## Vážení zákazníci,

koncem roku 2005 byla změněna kalibrace karburátoru (kvůli zlepšení volnoběhu a reakce karburátoru) následujícím způsobem:

## Sada vložky karburátoru 12.5

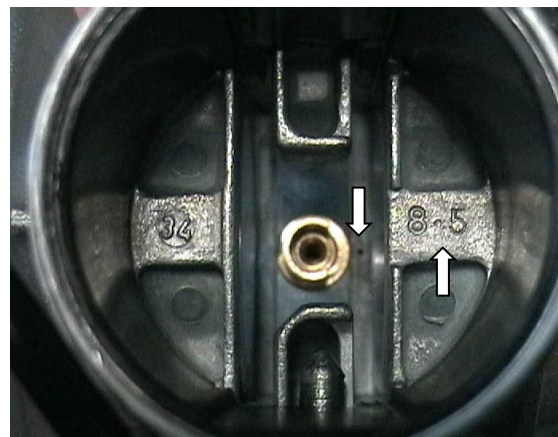
Vnější volnoběžná tryska, vel. 30 →	60
Vnitřní volnoběžná tryska, vel. 30 →	60
Plováky 5,2 gr. →	3,6 gr.
Současně byla změněna i vložka karburátoru z 12.5 →	8.5

(viz. přiložený obrázek).

Číslo 12.5 nebo 8.5 je označením pro velikost otvoru obtoku za difuzorem (viz. šipky).

Karburátor ze současné sériové výroby je vybaven vložkou 8.5. Abychom vyhověli narůstající poptávce po karburátorech s vložkou 12.5, rozhodli jsme se nabídnout sadu vložky pro karburátor, aby byla umožněna výměna vložky karburátoru 8.5 na vložku 12.5.

Číslo dílu ROTAX: 281 820

Výměna sady vložky karburátoru smí být prováděna pouze vyškoleným servisním centrem/dýlerem Rotax.
